改善箇所説明図

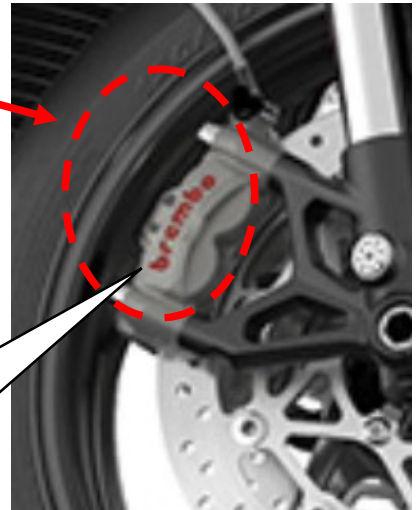
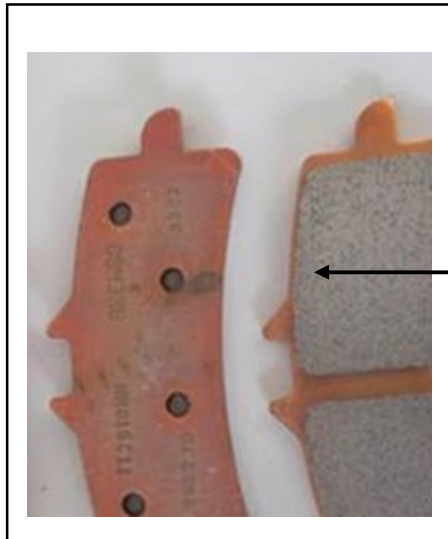
フロントブレーキキャリパー

基準不適合発生箇所

ブレーキパッド

基準不適合発生箇所

フロントブレーキにおいて、製造工程管理が不適切なため、ブレーキパッドのプレートへの接合が不十分なものがある。そのため、雨等により腐食し、ブレーキパッドがプレートから剥離して、最悪の場合、フロントブレーキが効かなくなるおそれがある。

改善の内容

全車両、フロントブレーキパッドの製造番号を確認し、対象の場合は当該パッドを対策品に交換する。

識別 対策後は車台番号の末尾付近に白色のペイントマークを塗布する。
